**AVIS RELATIF À LA PROTECTION
CONTRE LES EVENTUELS EFFETS NOCIFS ET NUISANCES
PROVOQUÉS PAR LES RAYONNEMENTS NON IONISANTS
GÉNÉRÉS PAR DES ANTENNES ÉMETTRICES STATIONNAIRES**

Commune : LIEGE - Exploitant : PROXIMUS

Référence exploitant : 41SLA_01

Rapport n° 3236 / 2024

Figure 1 : Vue en plan des lieux de séjour et des points de contrôle

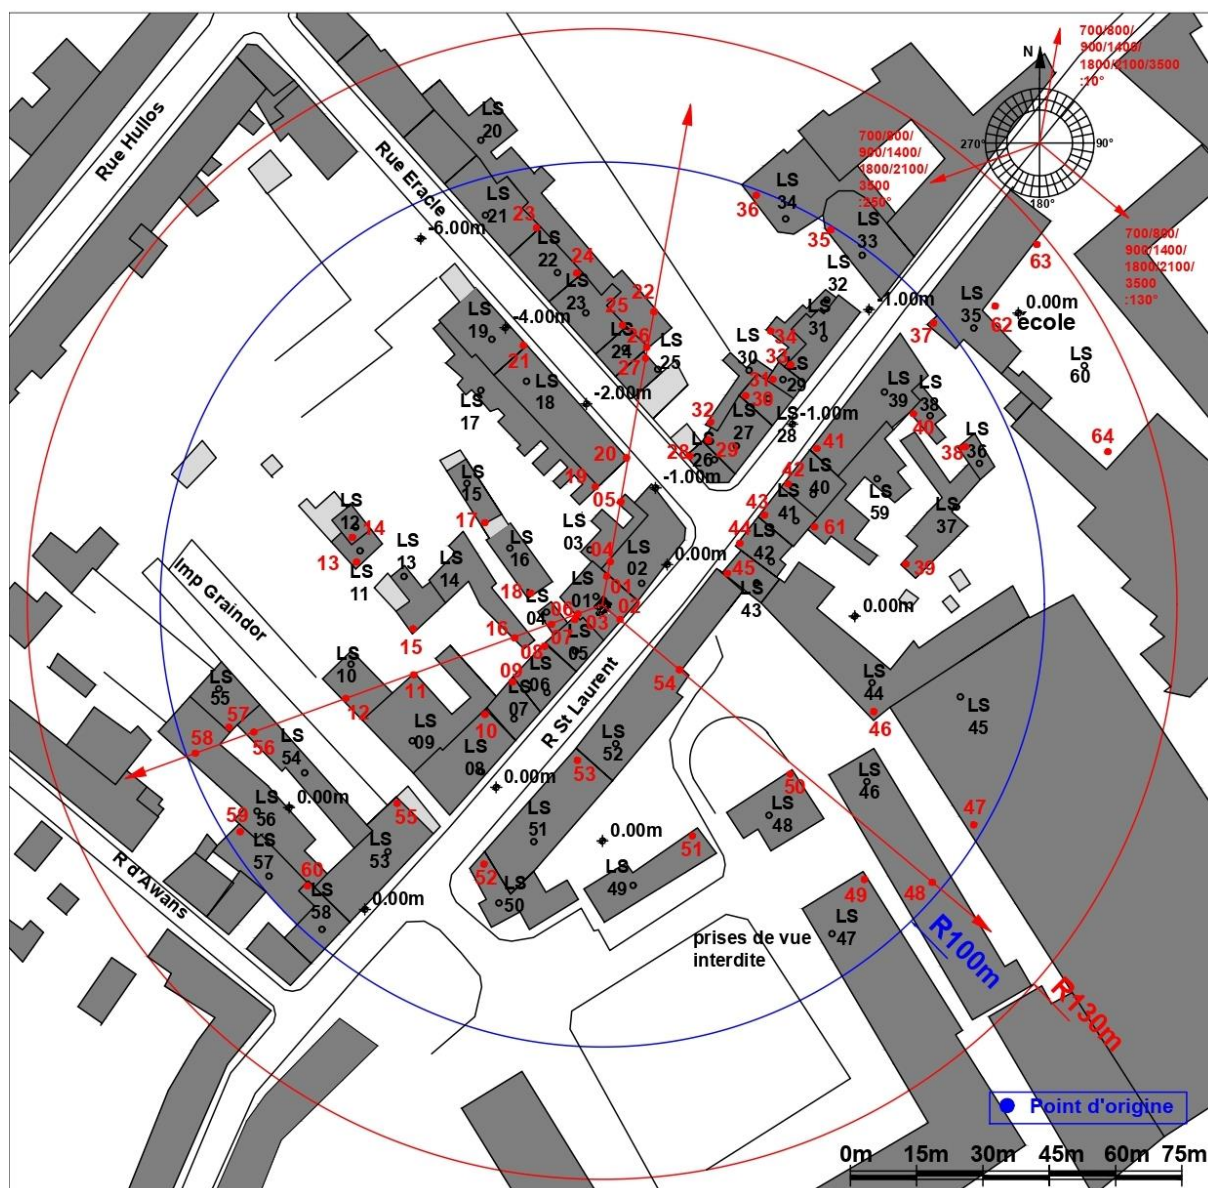
Les fréquences d'émission, la puissance rayonnée par chacune des antennes et leur gain permettent de déterminer le rayon de la zone à analyser. Tout dépassement de la limite par installation est exclu en dehors de cette zone. Le tableau 2 reprend les 35 LS² pour lesquels l'indice d'exposition est le plus élevé. Les différentes colonnes indiquent :

- le numéro du point de contrôle repris sur un des plans de la figure 1;
- le numéro du LS dans lequel se trouve le point de contrôle de la 1^{ère} colonne ;
- l'atténuation d'obstacle prise en compte pour le calcul de l'indice d'exposition dans le LS ;
- le résultat du calcul de l'indice d'exposition.

En ce qui concerne les antennes de l'installation mentionnées dans le tableau 1, la distance maximale à laquelle la limite pourrait être atteinte, à l'extérieur, est égale à 84,4 m. S'il n'y a pas de LS à une distance inférieure, les antennes respectent forcément la limite d'immission.

Dans le cas des LS situés à l'intérieur des bâtiments, une atténuation d'obstacle est prise en compte et il en résulte que la distance maximale à laquelle la limite pourrait être atteinte se réduit à 59,8 m.

Figure 2 : Vue en plan des installations d'antennes dans un rayon de 300 mètres autour de l'installation faisant l'objet de la demande d'avis

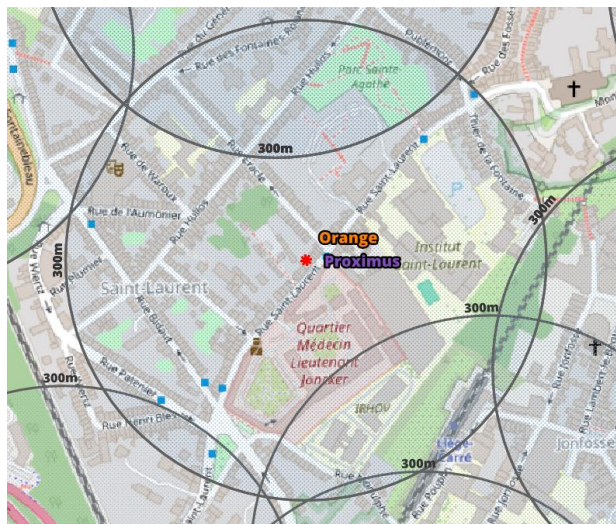
Le plan en projection verticale de la figure 2 indique la localisation des installations d'antennes émettrices stationnaires visées par le décret et situées dans un rayon de 300 mètres autour de l'installation référencée dans le paragraphe 2 et localisée au centre du cercle. Les données de localisation de ces antennes et les avis correspondant sont accessibles via le cadastre en ligne des antennes émettrices stationnaires⁸. Les installations prises en compte dans l'évaluation du respect de la limite cumulative sont les installations d'antennes émettrices déclarées en service par l'exploitant à la date du présent avis, à l'exception de l'installation référencée dans le paragraphe 2 et éventuellement d'autres installations ayant fait l'objet d'une demande d'avis à la même date et qui sont situées à l'intérieur de la zone de 300 mètres de rayon.

- c) dans tous les autres cas, il a été vérifié que la limite cumulative définie à l'article 4, §2 du décret n'est pas dépassée dans les lieux de séjour sur base du nombre d'installations localisées dans la zone d'évaluation de 300 mètres de rayon représentée dans la figure 2, de leur localisation ainsi que des données inscrites dans la figure 1 et au paragraphe 4 du présent avis et dans les avis attestant le respect de la limite par installation ou de la limite abrogée de 3 V/m relatifs aux autres installations reprises dans la figure 2.

Compte tenu des considérations ci-dessus, il apparaît que l'intensité du rayonnement électromagnétique généré, dans les lieux de séjour situés dans un rayon de 300 mètres autour de l'installation référencée dans le paragraphe 2, par l'ensemble des antennes émettrices stationnaires de l'ensemble des exploitants du même site d'antennes émettrices stationnaires respecte la limite fixée à l'article 4, § 2 du décret.
